Evaluación de Seguridad Vial

*Seguimiento a las acciones correctivas recomendadas por
la Auditoría de Seguridad Vial del LanammeUCR al tramo en servicio:
San Isidro - Río Convento, sección 0+000 a 7+600*

Seguimiento a las acciones correctivas recomendadas por la Auditoría de Seguridad Vial del LanammeUCR al tramo en servicio: San Isidro-Río Convento, sección 0+000 a 7+600 Licitación Pública LPCO-004-2002

- Seguimiento al Informe LM-AT-064a-07 "Evaluación del Tramo en Servicio: San Isidro – Río Convento, Sección 0+000 a 7+600".
- Observaciones con respecto a la seguridad vial de este tramo.

Figura N° 3. Accesos, semáforos y zonas escolares en el tramo 0+000 al 3+000

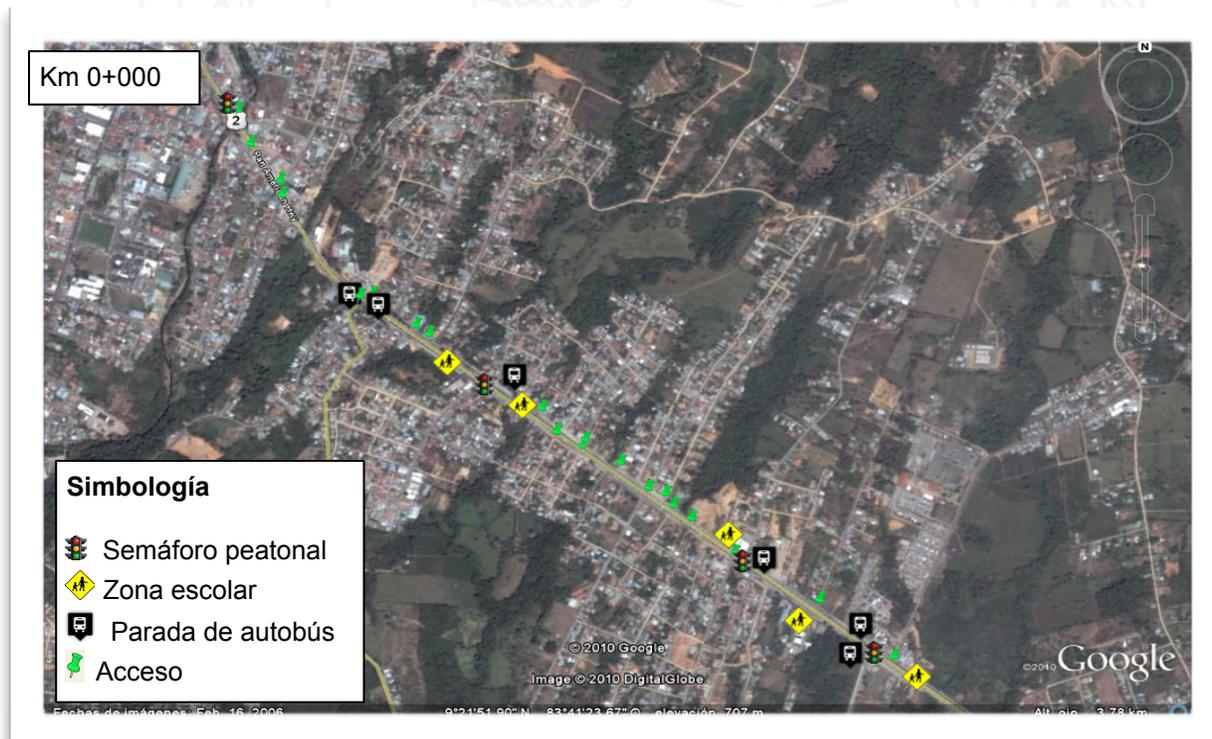
En julio del año 2005, se finalizó la intervención de la sección San Isidro – Palmares. En setiembre de ese mismo año ya se habían registrado 12 muertes en la vía producto de la alta velocidad y la falta de obras que garantizaran la seguridad de los peatones¹. Con el propósito de mitigar los accidentes en este tramo, entre los meses de abril y julio de 2006, fueron instalados cinco semáforos peatonales en los siguientes sitios (Ver Figuras N° 3, N° 4 y N°5):

Según el detalle anterior, se puede observar que los semáforos peatonales se colocaron cerca de centros educativos, ya que se determinó que eran puntos de gran afluencia de peatones, y en especial de adolescentes y niños, que son los más vulnerables de la vía. Aunque los semáforos peatonales permiten un flujo más seguro de peatones, éstos sólo brindan una solución parcial al problema de la seguridad vial, ya que existen más situaciones riesgosas que deben ser atendidas oportunamente para disminuir la accidentalidad de la zona. Estas otras situaciones se detallan más adelante.

Figura N° 4. Accesos, semáforos y zonas escolares en el tramo 3+000 al 5+600

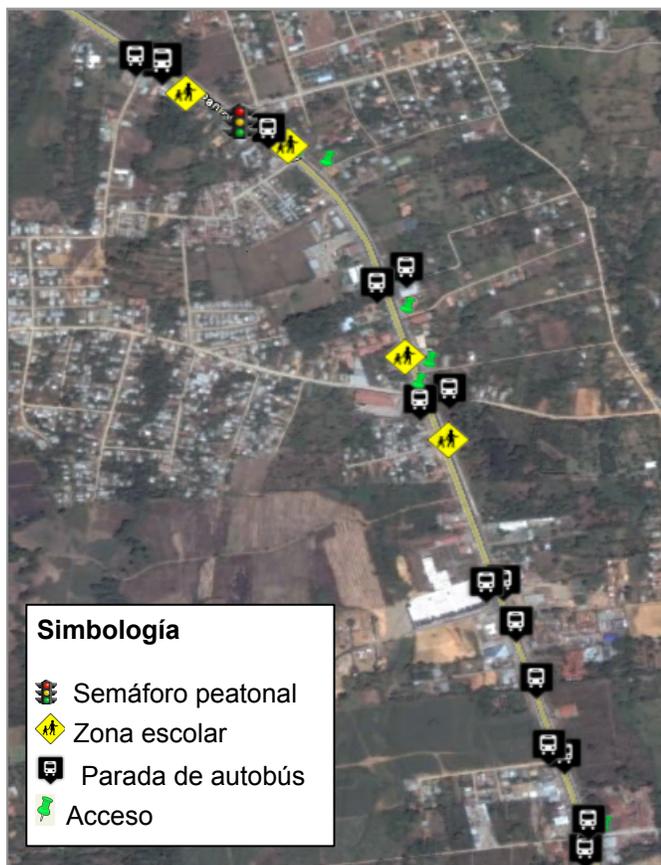
Se puede observar en las Figuras N° 4 y N° 5 que existen muchos puntos donde existe concentración de peatones como lo son las paradas de buses y las zonas escolares, los cuales están desprovistos de semáforos peatonales que permitan el cruce seguro de la vía. Adicionalmente las figuras anteriores muestran que la carretera evaluada atraviesa un entorno netamente urbano.
